改善箇所説明図

株式会社パプコ仙台

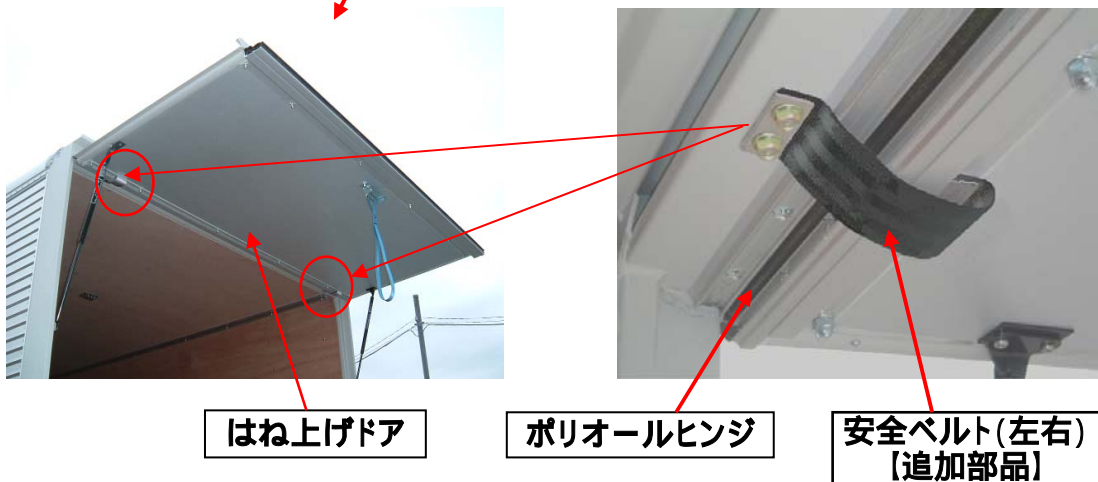
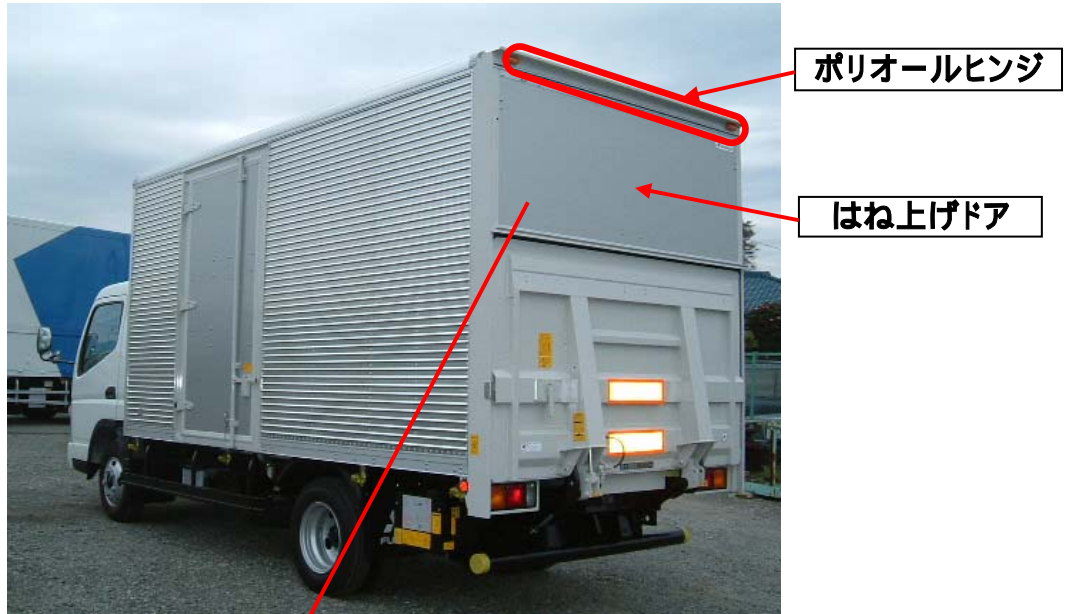
不具合発生箇所

車両後部に取付けられた上部はね上げドアの取付部構造が不適切なため、ドア上縁の樹脂製ヒンジが大気のおゾン、紫外線等により劣化し破断すると、ドア開放時にドアが外れ落下して、作業者に危害を加えるおそれがある。

改善の内容

全車両、はね上げドアに安全ベルトを左右に取付ける。又、当該ヒンジを点検し、明らかに亀裂が生じているヒンジは新品に交換する。
